SCCV CLICHY LOGEMENTS

Objet : PC 092 024 24 D 0006 et PC 092 024 24 D 0007
Réponse à la synthèse des avis de la PPVE

CLICHY-LA-GARENNE - PROJET BIC

REPONSE A LA SYNTHESE DES AVIS

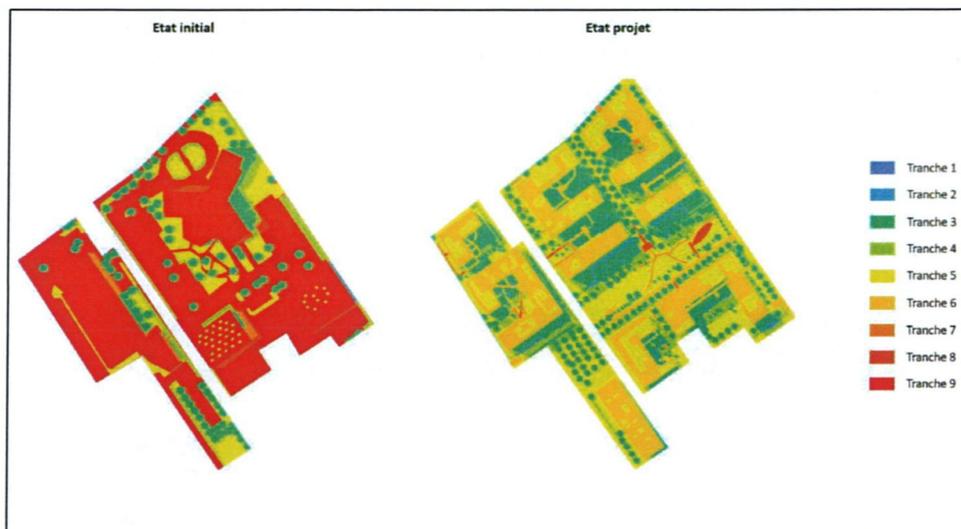
>>> En l'état, afin de se conformer au PLU, il est nécessaire de maintenir la rangée d'arbres et la haie arbustive rue Jeanne d'Asnières comme prévu dans les dispositions de l'OAP et matérialisé au plan p.33 du rapport de présentation du dossier de PLU.

>>> D'autre part, il est impératif de revoir l'implantation globale du bâtiment du Lot 5 en tenant compte de la configuration des chaussées et trottoirs de la rue Jeanne d'Asnières aux abords du projet, afin d'assurer la sécurité de l'ensemble des habitants dans la zone, notamment des piétons et des mobilités douces.

La modification n°9 du règlement du PLU de la Ville de Clichy, approuvée le 26 septembre 2024, intègre une OAP pour le secteur BIC. Cette OAP prévoit que « les principes d'alignements d'arbres existants seront maintenus ou remplacés et la végétalisation renforcée au sein des cœurs d'îlots et des marges de recul. »

Cette mesure est appliquée sur le projet conformément au plan d'OAP.

A titre d'exemple, le bâtiment « lot 5 » situé au sud de la rue Jeanne d'Asnières, est implanté en retrait de minimum 3m, permettant le développement d'une bande paysagère et la création d'un alignement de 9 arbres (cf extrait de plan du permis de construire ci-dessous).
